Ошибка в инструкции по обслуживанию факса на принтер Magicolor 2490 MF

Принтер серии: Magicolor 2490 MF.

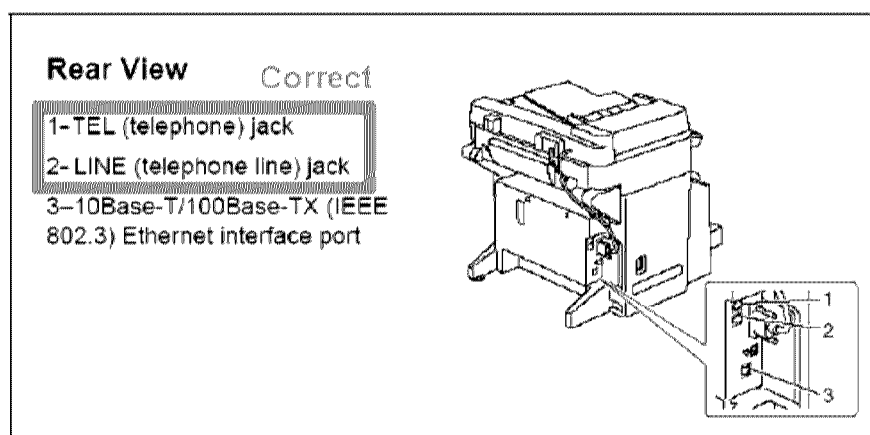
На странице 3 «Инструкции по обслуживанию факса» в описании разъемов «LINE» и «TEL» имеется ошибка. В инструкции показано, что верхний разъем является «LINE», а нижний разъем «TEL». Это не правильно.

Ниже вы можете видеть правильную версию данной иллюстрации:

Верхний разъем «TEL» должен быть соединен с опциональным телефоном, а нижний разъем «LINE» должен быть соединен с телефонным кабелем.
